Shearwater Teric ファームウェア v16 リリースノート

バージョン 16 2019/05/27

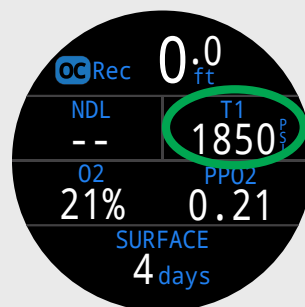
OC Recの標準レイアウトで、TTS（右上）の位置に別の表示を置き換えられるようになりました。
